改善箇所説明図

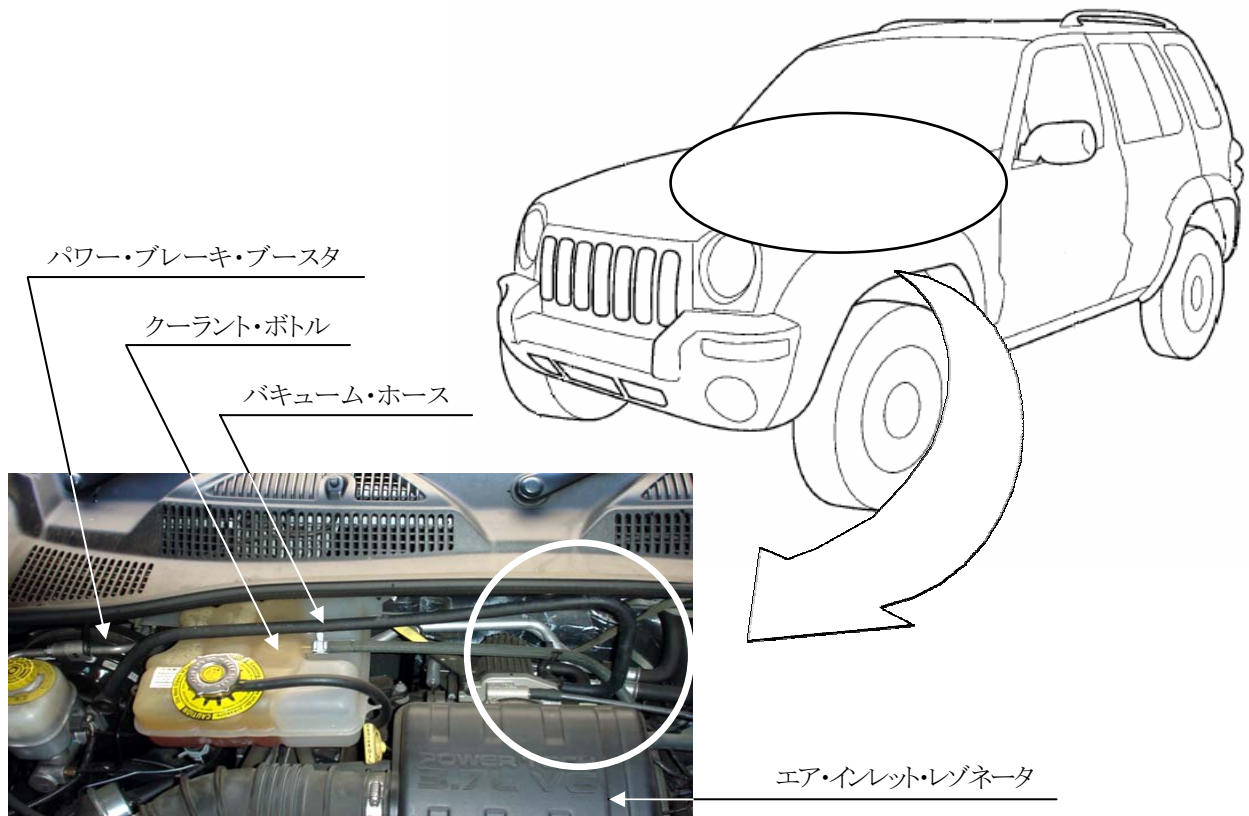
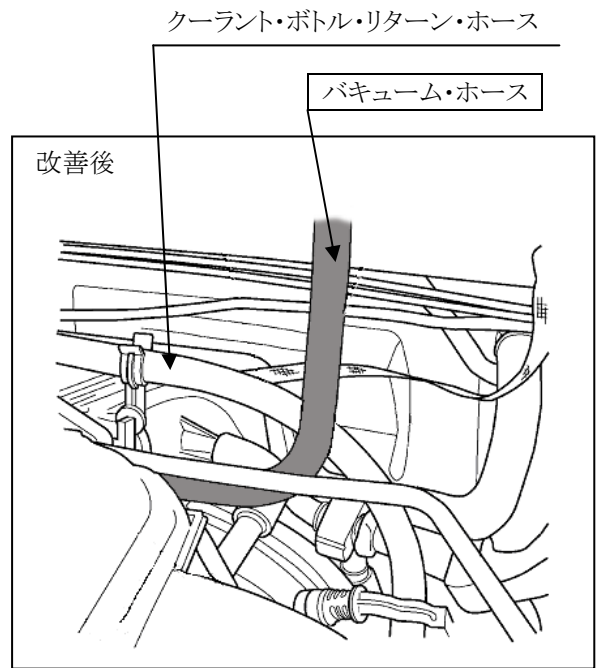
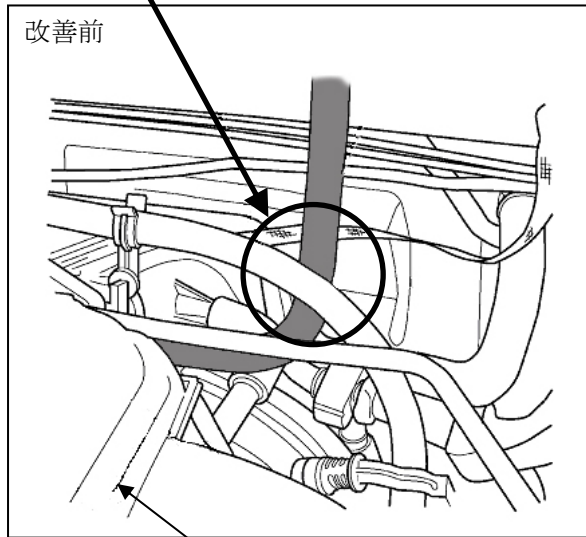
制動装置において、制動倍力装置に接続するバキューム・ホースの組み付けが不適切なため、当該ホースと冷却水用ホースとが干渉しているものがあり、走行中の振動等によりバキューム・ホースが擦れて磨耗し、そのままの状態で使用を続けると、バキューム・ホースに穴があいて負圧が漏れ、制動倍力装置の機能が低下して制動力が不足するおそれがある。

全車両、バキューム・ホースの取り廻しを変更する。尚、当該ホースに変形または損傷があるものは当該ホースを新品と交換する。
